ACP/IPC/HPC 一部シャーシ アラームボードF/Wバージョンのアップデートのお知らせ

このたび、一部シャーシのアラームボードのファームウェアバージョンのアップデートをいたしましたのでここにお知らせいたします。

3. 本変更に伴うアラームボード外観とシールの変更点

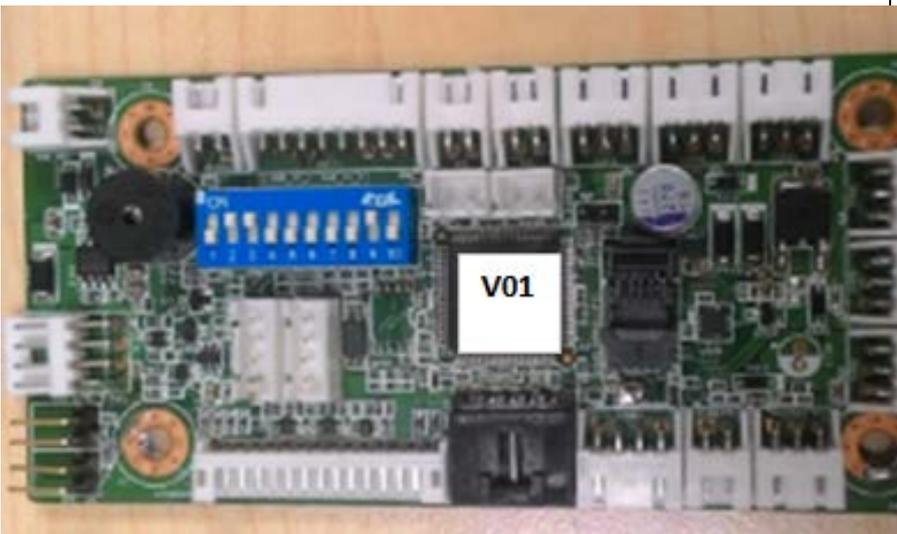
<p>アラームボード へのマーキング</p>		<p>アラームボード上部 にファームウェアバージョン「V01」と表記したラベル貼付</p>
<p>シャーシ添付の ラベル表示</p>		<p>ラベル右下に▲のアイコンを追加</p>
<p>シャーシ外箱の ラベル表示</p>		<p>ラベル右下に▲のアイコンを追加</p>
